Newsletter

04.2026

Homologacje ECE R55 w wersji 03

Przykład:

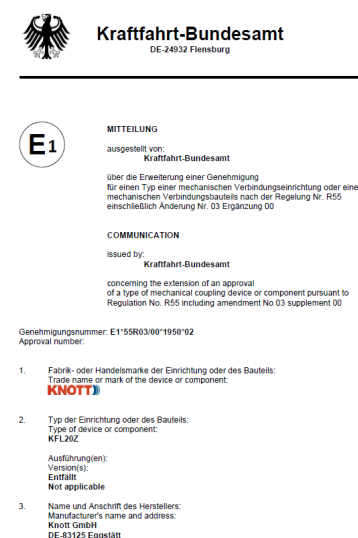
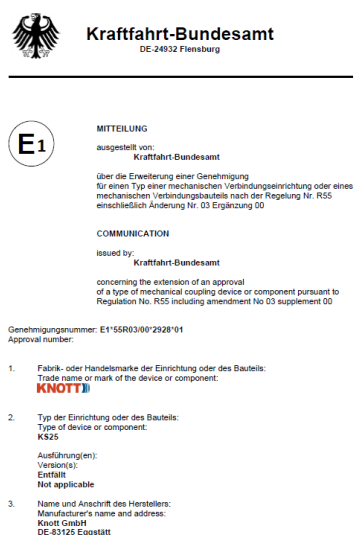
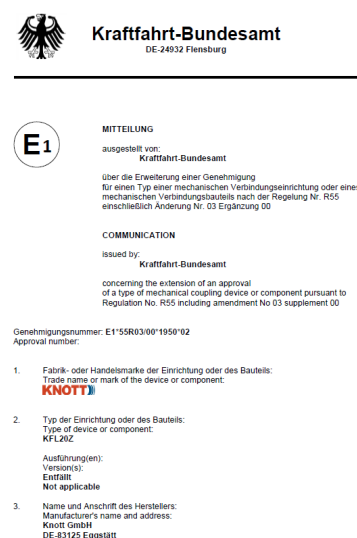
Niestety, aktualizacja homologacji do serii poprawek 03 powoduje również zmianę numeru homologacji i znaku homologacji na komponencie oraz w dokumentach COC!

ALT	Genehmigungsnummer ÄS	1:	E1*55R- 01 1520	=>	 55R - 01 1520
NEU	Genehmigungsnummer ÄS	3:	E1*55R 03/00 *1520*02	=>	 55R - 03 1520

Aby dać Państwu wystarczająco dużo czasu na uwzględnienie nowych numerów lub symboli homologacji w swoich ogólnych homologacjach całopojazdowych oraz na przygotowanie zmian w dokumentach COC, nie będziemy zmieniać naszych oznaczeń na wyrobach do 1 lutego 2027 r.

Dopiero po okresie przejściowym będziemy dostarczać urządzenia z nowym oznaczeniem typu homologacji ECE R55 Rev. 03. Należy więc zwrócić uwagę na podane terminy i przy wprowadzeniu rozszerzenia homologacji zachować możliwość stosowania elementów z serią poprawek 01 oraz 02, które są obecnie w sprzedaży i takie oznaczenia posiadają.
